Vår: 15/2703 - 15/24236

02.07.2015

Førespurnad om bruk av utsleppsanlegg - Gbnr 129/33 Titland

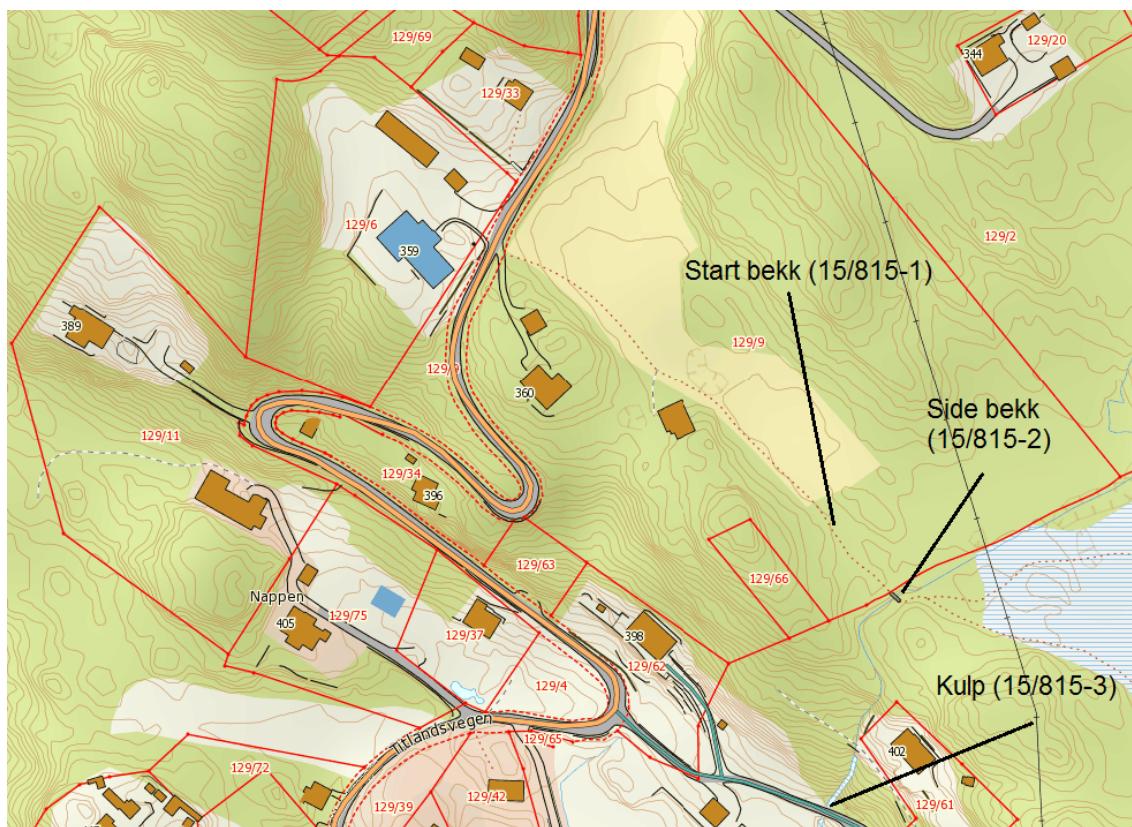
Vedlagt følgjer analyseresultat frå vatnprøvar som er tatt ved bekk på gbnr 129/9 og Gbnr 129/4.

Prøvestadene er vist på kartet nedanfor. Prøvene viser høge verdiar av ecoli-bakteriar på 2 stader, medan det den tredje staden, på oppstrøms side er det ikkje målt ecolie-bakteriar.
